**INFORME DE VISITA DE CONTROL**  
**N° 013-2020-OCI/0396-SVC**

**EJECUCIÓN DE LA OBRA “CREACION DEL SISTEMA DE  
EVACUACION DE AGUAS PLUVIALES DE LA ZONA  
URBANO MARGINAL DE QUINTANILLA PAMPA,  
DISTRITO DE ASCENSION - HUANCVELICA -  
HUANCVELICA”**

**HUANCVELICA, 29 DE JULIO DE 2020**

Imagen n.º 22

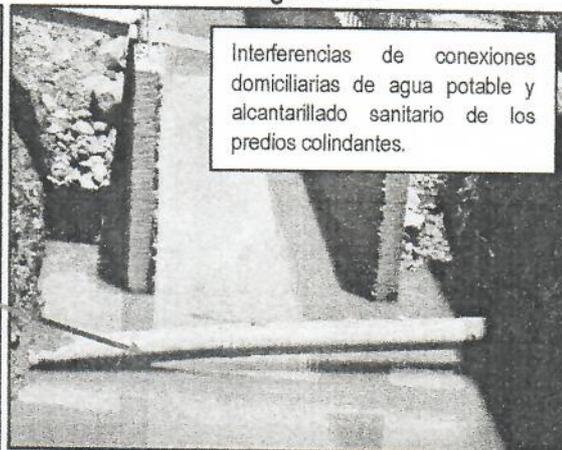
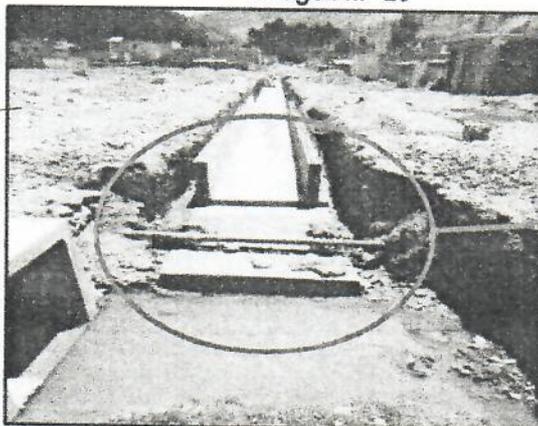
- Se han identificado interferencias de conexiones domiciliarias de agua potable y alcantarillado sanitario de los predios colindantes, que pasan transversalmente por el interior de la Cámara de rejillas, desarenador y sedimentador; así como en el interior del colector principal ubicado en Jr. 11 de mayo y las zanjas de los colectores secundarios ubicados en el Jr. Quintanilla, Jr. César Vallejo y Jr. Ernesto Morales.

Interferencias de conexiones domiciliarias de agua potable y alcantarillado sanitario de los predios colindantes.

Imagen n.º 1

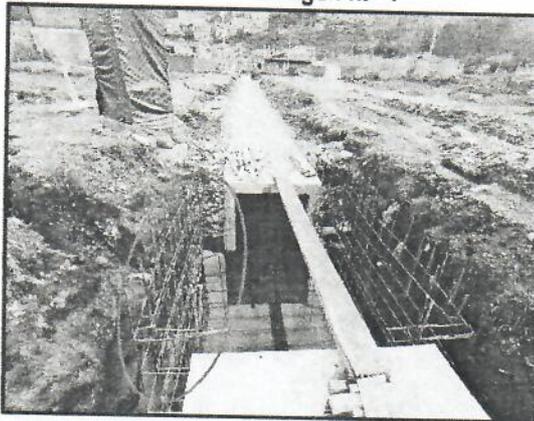
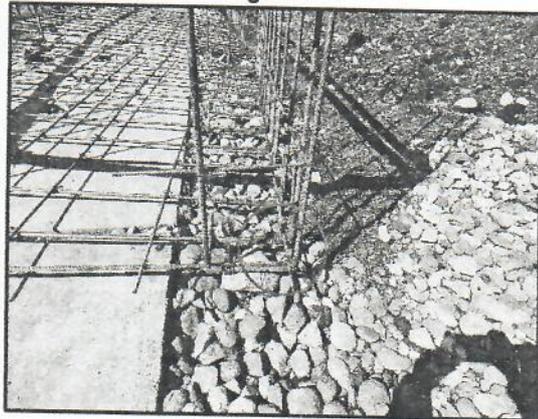
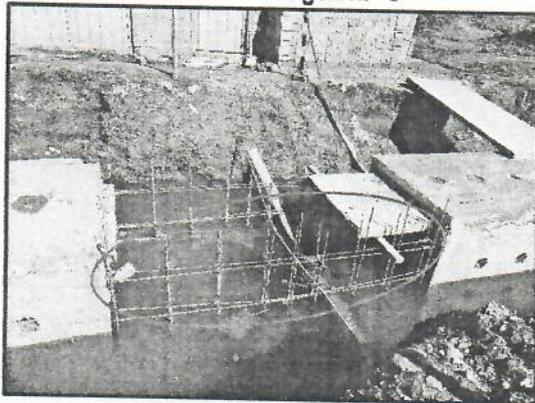
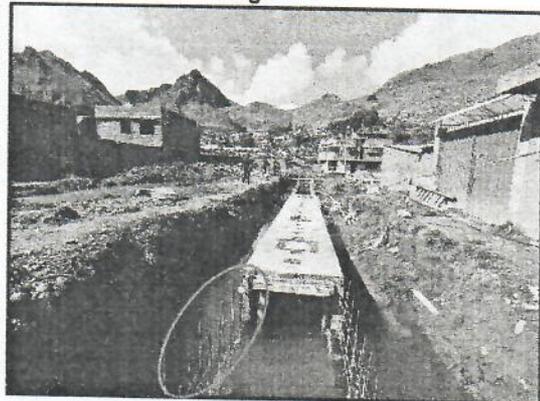
- Las amaduras de acero corrugado de las cámaras de inspección rectangular en el interceptor principal ubicadas en las intersecciones del Jr. 11 de mayo con Jr. Quintanilla y Av. Ernesto Morales, se encuentran inundadas por agua de lluvia, generando que éstas se oxiden en sus uniones y dobleces, tal como se muestra en las siguientes imágenes.

Imagen n.º 5

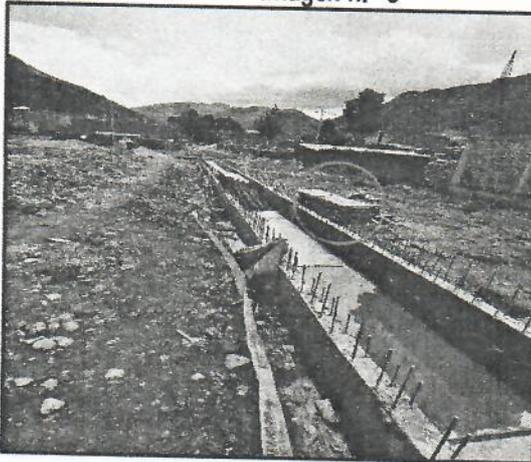
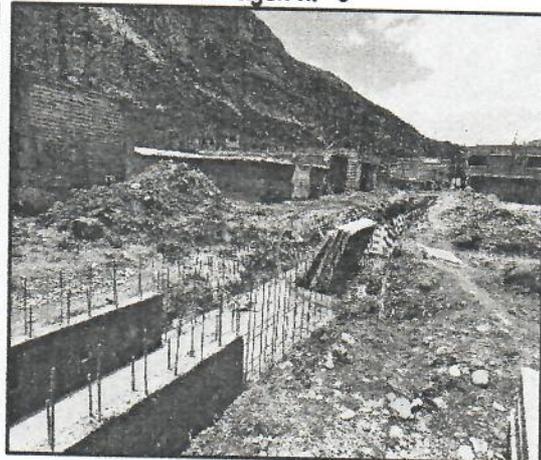
- Los paneles de madera para encofrado se encuentran en el interior y a los bordes de la estructura del canal pluvial en la Av. 11 de mayo y Jr. Quintanilla, expuestos sin protección a su deterioro por saturación de la lluvia o hurto por personas ajenas al proyecto, tal como se muestra en las siguientes imágenes.

Imagen n.º 13

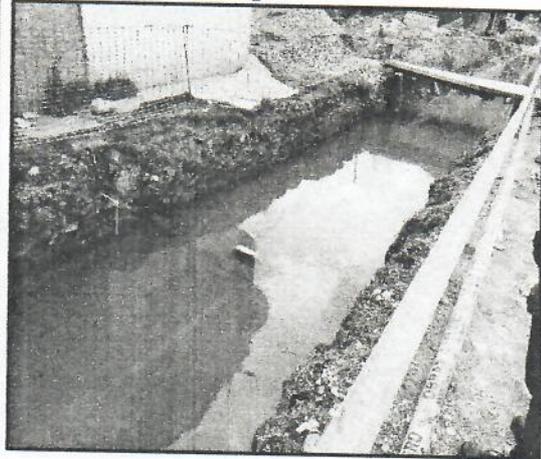
Varillas de acero expuestas sin ninguna protección
